**ESlor-Lux II**

Dossier : Dossier 10013630/NDE.sla (Projet Estor Lux II)

Objet : Complément corollaire de notice d'évaluation des incidences, en procédure de plans modificatifs (article 93 , § 3 du décret du 11 mars 1999 relatif au permis d'environnement)

Date : 17 juillet 2024

Figure 2: Plan de coupe longitudinale AA avec merlon à 8/4, superposé d'un mur anti-bruit de 1.5 mètre, et planté d'arbres – dossier de plans modificatifs (juillet 2024). La couleur utilisée pour symboliser le merlon (remblai de terres) a été modifiée pour plus de lisibilité.

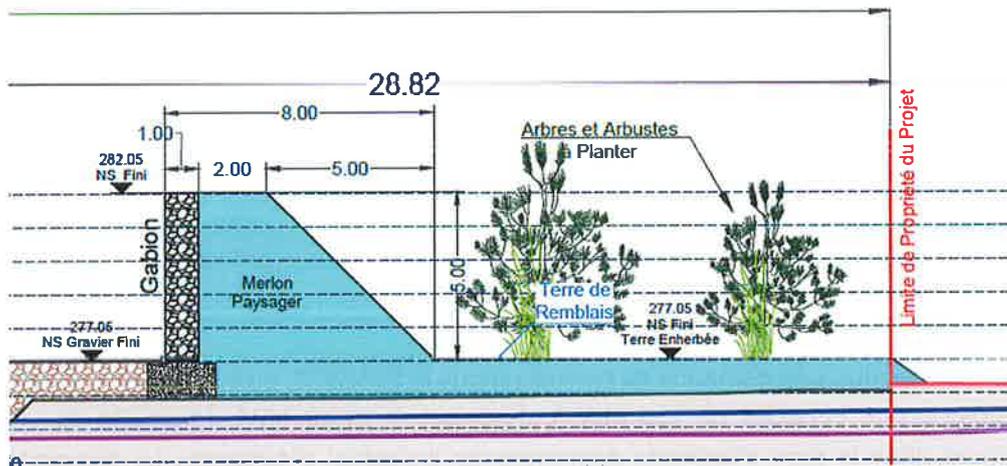
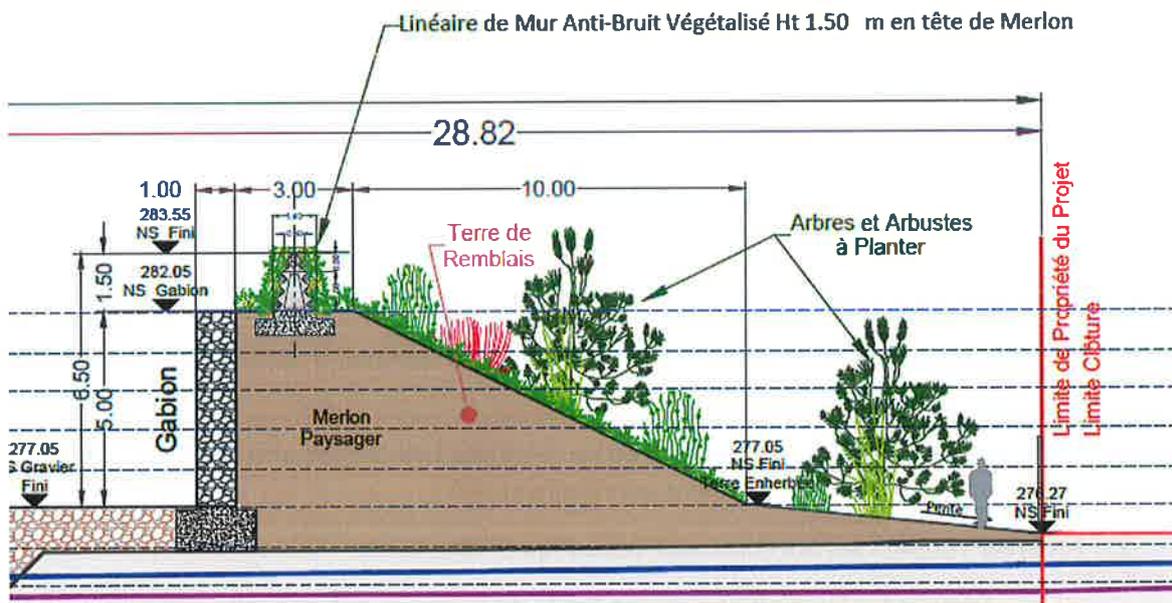
Dans leur avis du 28/06/24, les Fonctionnaires Délégué et Technique demandent d'évaluer et d'analyser les mesures suivantes :

1. Prévoir des talus 8/4 pour le merlon en vis-à-vis des habitations avec une végétalisation du versant et l'adaptation du devis estimatif détaillé ;
2. Analyser l'impact sur les nuisances acoustiques obtenu en :
  - o Prolongeant le merlon jusqu'en limite de propriété sud, laquelle coïncide avec la façade nord est du hall existant ;
  - o Plaçant au sommet du merlon une rangée de panneaux acoustiques de 1.5 m de hauteur.

Dans l'avis de plans modificatifs, les Fonctionnaire Technique et Délégué notent que « les coupes présentes dans le projet illustrent des remblais au-delà des limites de propriété ». On note de la Figure 2 ci-dessus que le plan de coupe a été corrigé et qu'il n'y a plus de remblais au-delà de la limite de propriété.

1. La pente du talus en vis-à-vis des habitations a été diminuée à 8/4 pour le merlon en vis-à-vis des habitations et sera planté.

Les plantations d'arbres entre le pied du merlon et la limite de propriété seront maintenues.
2. Des murs anti-bruit végétalisés de 1.5 m seront placés au-dessus du merlon, en augmentant la hauteur de 5 m à 6.5 m.
